Concerne : REGLAGES ET MODIFICATIONS.

En complément à la documentation Service, nous donnons ci-dessous quelques indications pour le dépannage et le réglage du changeur de disques AG 1003.

Groupe : CHANGEURS DE DISQUES  
Type : AG 1003

Index :  
RS-AG 1003-9

Fig 62

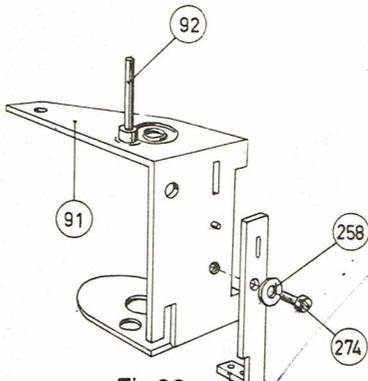
Sur le modèle avant la modification, l'arrêt automatique est commandé par l'équerre pos. 80, fixée elle, sur le presse-disques pos. 75 (voir fig. 61). Cette équerre est supprimée et remplacée par une autre équerre pos. 273 fixée sur le support pos. 91 (fig. 62 de la présente).

Fig 64

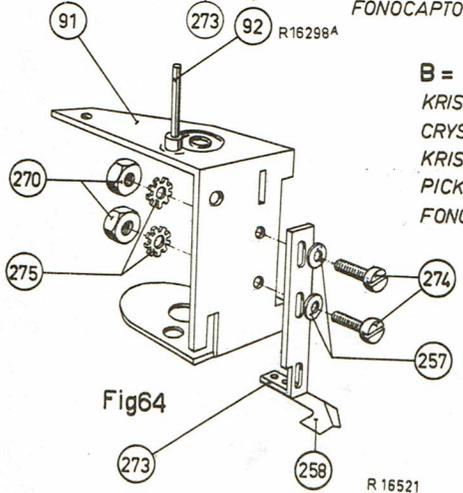
**A =**  
MAGNETO-DYNAMISCHE KOP  
MAGNETO-DYNAMIC REPRODUCER  
MAGNET-DYNAMISCHER TONKOPF  
PICK-UP MAGNÉTO-DYNAMIQUE  
FONOCAPTOR MAGNÉTODINÂMICO

**B =**  
KRISTAL P.U. KOP  
CRYSTAL REPRODUCER  
KRISTALL TONKOPF  
PICK-UPA KRISTAL  
FONOCAPTOR DE KRISTAL

Fig 66

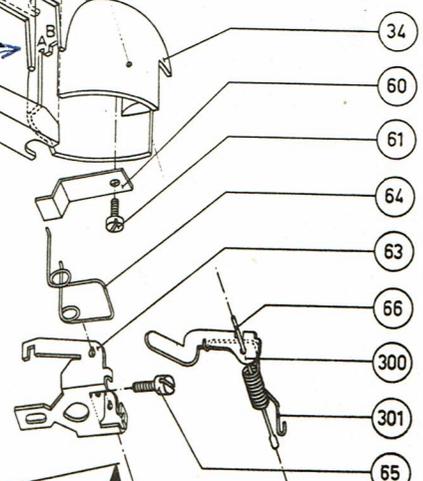
Les nouvelles têtes de P.U. magnétiques AG 3020-AG 3021 sont plus lourdes que les têtes de P.U. à cristal. Pour obtenir la pression d'aiguille exacte (+10 gr) en utilisant les têtes magnétiques, il y a lieu de compenser cette différence de poids. Cette différence est compensée par la traction du ressort pos. 301 (voir fig. 66 de la présente).

Dans la position A, le bras est poussé vers le haut par la manette pos. 300 (position pour têtes magnétiques). Dans la position B, la pression de l'aiguille sur le disque n'est déterminée que par le poids du bras et de la tête de P.U. (position pour têtes à cristal).

Fig 63

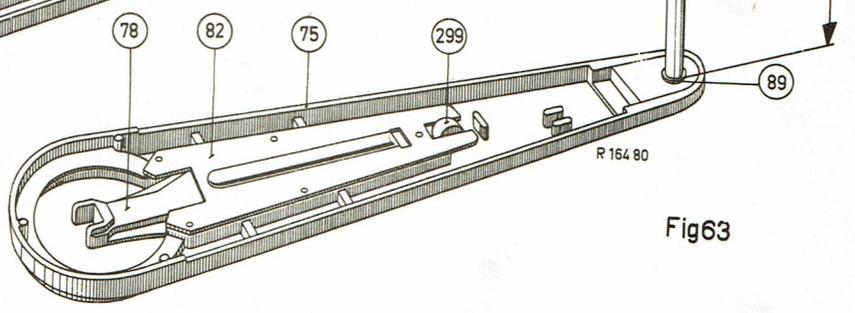
La tige pos. 85 du presse-disques a été raccourcie (voir fig. 63 de la présente) ainsi que le manchon pos. 72 dans la colonne (voir fig. 1 de la documentation Service).

*il est possible d'adapter  
cette piece à l'ancien systeme  
il faut alors réduire la piece (85)  
de 129mm à 113mm*

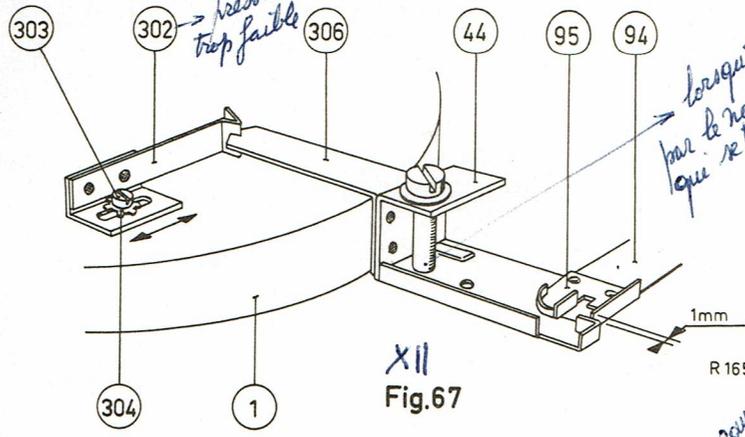
a. Un dispositif d'arrêt prévu pour les trois dimensions de pose 7" - 10" - 12" (voir aussi le chapitre M de la prescription de réglage : Le bras de P.U. n'est pas arrêté au diamètre désiré). Voir fig. 67 de la présente.

Sur l'équerre pos. 44, une latte pos. 306 a été montée.

A l'extrémité de cette latte, une rainure en forme de V a été pratiquée. Le ressort pos. 302 vient se loger exactement dans cette rainure et arrête ainsi l'équerre pos. 44 à la place exacte pour la pose des disques de 10". Les chanfreins dans la latte pos. 306 permettent à l'équerre d'être poussée dans la position 7" et 12" par le ressort 302. Ainsi sont déterminées exactement les positions pour les 3 diamètres 7" - 10" - 12".

2. Tourner les pièces pos. 94 - 95 et 44 de telle façon que la distance entre l'ergot pour l'arrêt 12" et la butée sur la pièce pos. 44 soit de 1 mm environ (voir fig. 67 de la présente).

3. Maintenir l'équerre 44 dans cette position.
  4. Ajuster le ressort pos. 302 de façon à ce que la came en bout de ce ressort tombe exactement dans la rainure en forme de V de la latte 306 (ajustable avec vis 303 - voir fig. 67 de la présente).

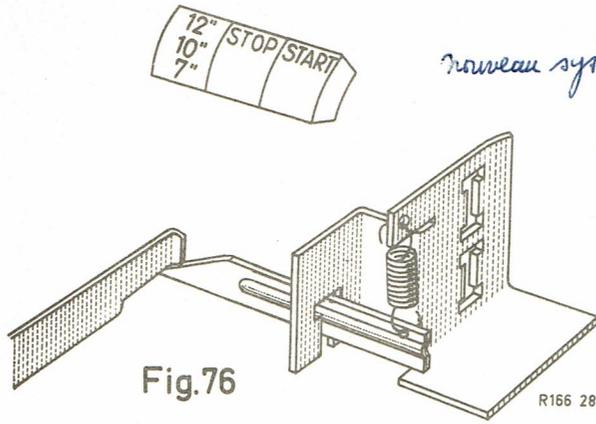
Lorsque le bouton d'arrêt se trouve en position levée, l'équerre pos. 318 est en position neutre (voir fig. 76).

Lorsque le bras de P.U. tourne (aussi en position levée), l'équerre pos. 319 se déplace librement le long de l'équerre pos. 318.

Le ressort pos. 317 tire l'équerre pos. 318 contre la butée dans l'étrier 1.

Lorsque le bras de P.U. (en position levée) tourne maintenant vers l'intérieur, l'équerre pos. 319 heurte la pièce pos. 318 et arrête le tourne-disques.
